ОГРАНИЧИТЕЛИ
Конструкция и размеры

ГОСТ 20931—75

Изменение № 1 ГОСТ 20931—75 Ограничители Конструкция и размеры

Изменение № 2 ГОСТ 20931—75 Ограничители. Конструкция и размеры

2. Конструкция и размеры ограничителей должны соответствовать указанным на чертеже в таблице.

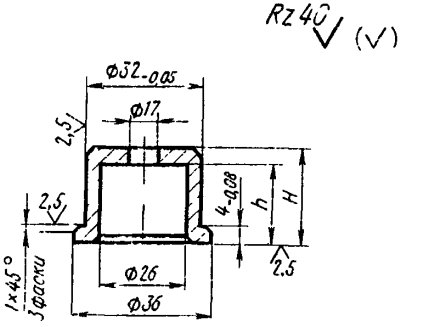
Пункт 2. Чертеж. Заменить предельные отклонения: —0,05 на $h9$, —0,08 на $h11$.

Пункт 2. Чертеж. Заменить обозначение: $Rz40$ 6.3 на $\sqrt{}$;

Пример применения ограничителя в сменной пресс-форме

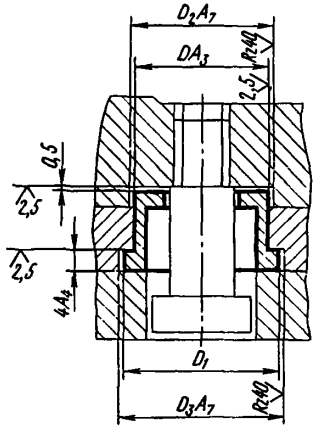
Приложение. Заменить обозначения: A_3 на $H9$, A_7 на $H14$, A_4 на $H11$.

Приложение. Чертеж. Заменить обозначение:
